**CCR-VIA -- COMITATO DI COORDINAMENTO REGIONALE PER LA
VALUTAZIONE D'IMPATTO AMBIENTALE**

Giudizio n° 3777 Del 10/11/2022
Prot. n° 22/0458692 del 25/10/2022

Oggetto: Apertura cava di ghiaia in loc. Piano di Corte

Tipo procedimento: Verifica di Assoggettabilità a VIA ai sensi dell'art. 19 del D.Lgs. 152/06 e ss.mm.ii.

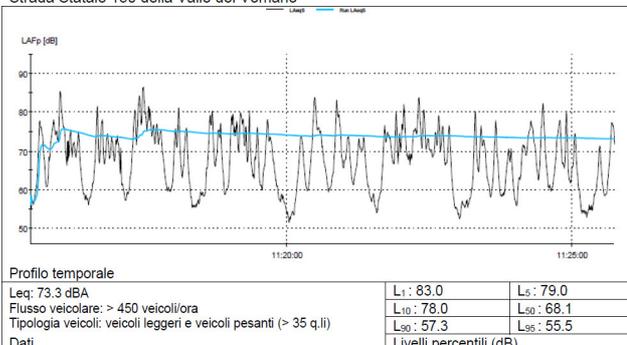
- 4) Considerato che la valutazione di impatto acustico evidenzia un incremento differenziale molto prossimo al limite, pur avendo misurato un livello di rumore residuo elevato: occorre specificare le sorgenti che contribuiscono al rumore residuo e se le misure effettuate siano rappresentative del clima acustico ante operam e valutare l'utilizzo di sistemi di mitigazione.

Il proponente allega una relazione integrativa redatta dal geom. Luca di Giannatale (ENTECA Abruzzo n. 332) nella quale si confermano tutte le considerazioni preliminari ed operative espresse nella relazione precedentemente pubblicata (VP1A04/2022 del 07.04.2022) e si **riporta l'esito di un monitoraggio compiuto lungo la SS 150**. Nella relazione si precisa che il livello di rumore residuo misurato nei pressi del ricettore R1 (ove si palesa un incremento differenziale prossimo al limite ma comunque inferiore) rappresenta lo status acustico nella zona oggetto di valutazione.

Il ricettore R1 rappresenta un opificio a carattere produttivo interessato dalla rumorosità connessa all'esercizio delle attività svolte, quali:

- traffico veicolare lungo la S.S. 150 della Valle del Vomano (veicoli leggeri e mezzi pesanti);
- impianto di lavorazione inerti (a sud).

Fig. 4.0 - Planimetria con ubicazione lotti e sondaggi-scavo (Sc 1-6 - 2021)

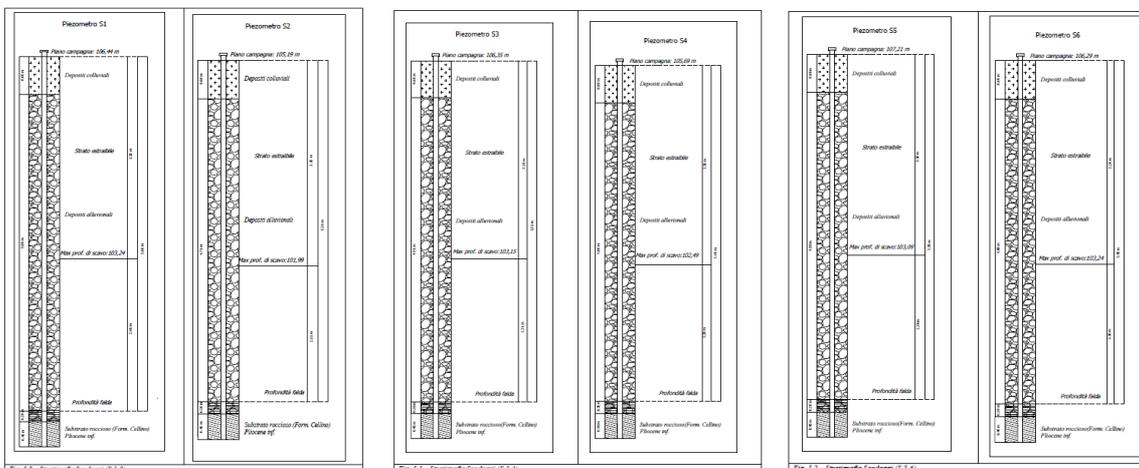
- 3) Approfondire lo studio idrogeologico, individuando la minima soggiacenza della falda mediante realizzazione di piezometri e misure di livello piezometrico significative;

- rilievo geologico-geomorfologico;
- esecuzione di alcuni **sondaggi-scavo eseguiti e attrezzati a piezometri** dalla stessa ditta IMIV;
- realizzazione di **n. 6 piezometri a tubo aperto** eseguiti, attraverso la direzione lavori dalla ditta IMIV, da ditta e tecnici specializzati di fiducia della committenza.

Il geologo dichiara che attraverso i rilevamenti geologico-geomorfologici e mediante i dati derivati dai sondaggi realizzati dalla Committenza (Giugno 2021 e Settembre 2022) in diversi punti dell'area di studio, è stata accertata la presenza di un deposito alluvionale terrazzato, di età olocenica, dello spessore modesto; lo stesso è costituito da sabbie e ghiaie con intercalazioni di lenti e/o livelli limo-argillosi.

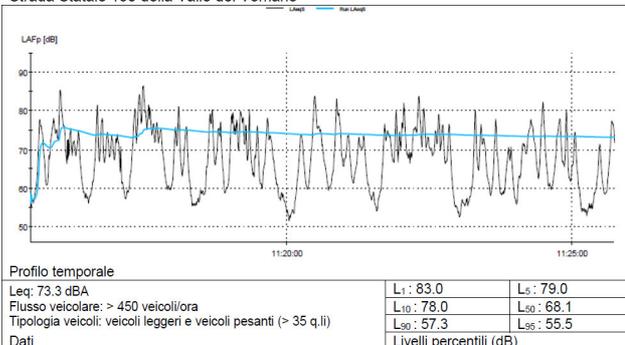
In merito a quanto richiesto dal CCR-VIA con Giudizio n. 3725 del 01/09/2022, al punto 4, **considerato che la valutazione di impatto acustico evidenzia un incremento differenziale molto prossimo al limite, pur avendo misurato un livello di rumore residuo elevato: occorre specificare le sorgenti che contribuiscono al rumore residuo e se le misure effettuate siano rappresentative del clima acustico ante operam e valutare l'utilizzo di sistemi di mitigazione** il proponente ha pubblicato il documento "RELAZIONE TECNICA DI VALUTAZIONE PREVISIONALE DI IMPATTO ACUSTICO" redatta dal geom. Luca di Giannatale (ENTECA Abruzzo n. 332) nella quale si confermano tutte le considerazioni preliminari ed operative espresse nella relazione precedentemente pubblicata (VP1A04/2022 del 07.04.2022) e si riporta l'esito di un monitoraggio compiuto lungo la SS 150. Nella relazione si precisa che il livello di rumore residuo misurato

nei pressi del ricettore R1 (ove si palesa un incremento differenziale prossimo al limite ma comunque inferiore) rappresenta lo status acustico nella zona oggetto di valutazione.

Il ricettore R1 rappresenta un opificio a carattere produttivo interessato dalla rumorosità connessa all'esercizio delle attività svolte, quali:

- traffico veicolare lungo la S.S. 150 della Valle del Vomano (veicoli leggeri e mezzi pesanti);
- impianto di lavorazione inerti (a sud).

Tabella 19 Valutazione delle emissioni al variare della distanza tra recettore e sorgente per un numero di giorni di attività inferiore a 100 giorni/anno

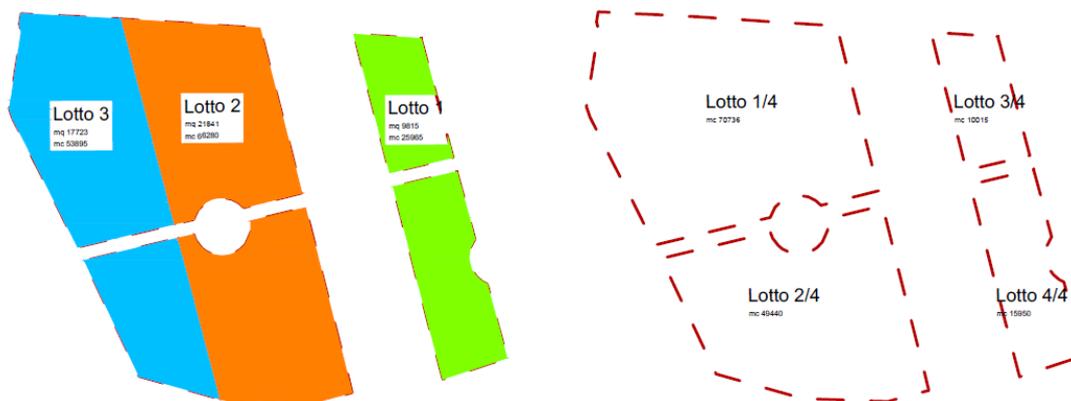
- 5) Considerato che per quanto riguarda l'impatto delle emissioni diffuse di polveri sono stati sottostimati alcuni contributi (emissioni derivanti dal carico su camion del materiale cavato, emissioni legate allo scarico dal camion del materiale in ingresso, calcolo delle emissioni legate al transito dei mezzi su strade non asfaltate) occorre rivalutarlo in modo più conservativo;

Il tecnico confronta le emissioni polverulenti con la “tabella 19” delle Linee Guida ARPA Toscana in relazione ai ricettori presenti nella zona, quali un’abitazione residenziale a circa 92 m dal limite della cava e un capannone industriale di proprietà della stessa IMIV a circa 67 m e dichiara che non sono coerenti con la tabella di riferimento a meno di un intervento di mitigazione sufficiente a ridurre le emissioni nel limite di 364 g/h.

Il geologo calcola la quantità media del trattamento di mitigazione per bagnatura imponendo il risultato desiderato al 95% per una quantità di acqua necessaria pari a 0,5 l/mq di superficie con un intervallo di tempo tra le applicazioni pari a 1h; tempo necessario per nebulizzare il massimo tragitto previsto avente una lunghezza di circa 720 m totali per una larghezza della pista di 5 m. Dal calcolo effettuato ($720 \text{ m} * 5 \text{ m} * 0,5 \text{ l/mq}$) ottiene 1.800 l ogni passaggio che per gli otto passaggi quotidiani previsti porta ad un totale di 14.400 l/giorno. **Le emissioni di polveri a seguito di abbattimento divengono circa 207 g/h.**
